1 Änderungsprotokoll

VDM10-TDM (Touch-Modul am Kameramodul) Firmware Version V1.0.1build241218

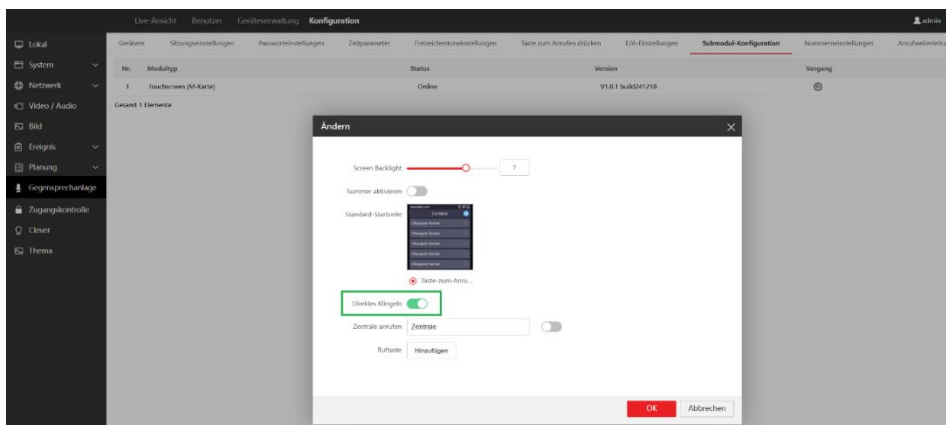
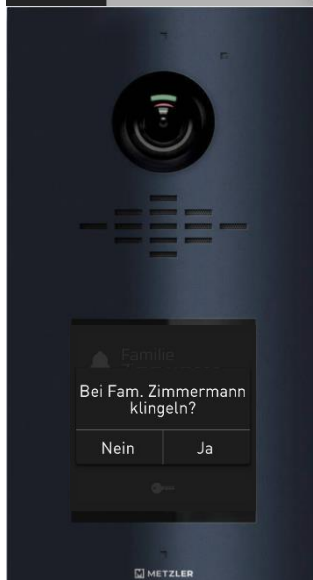
Verbesserung der Touch Empfindlichkeit, Neue Funktionen hinzugefügt.

1. DIREKTES KLINGELN

Bei der Verwendung mit Touch Modul (VDM10- TDM (VDM10-Horizon)).
Funktion kann aktiviert/deaktiviert werden (Standard ist Aktiviert).
Deaktiviert: Zusätzliches Bestätigungsfenster zur Anwahl wird angezeigt.
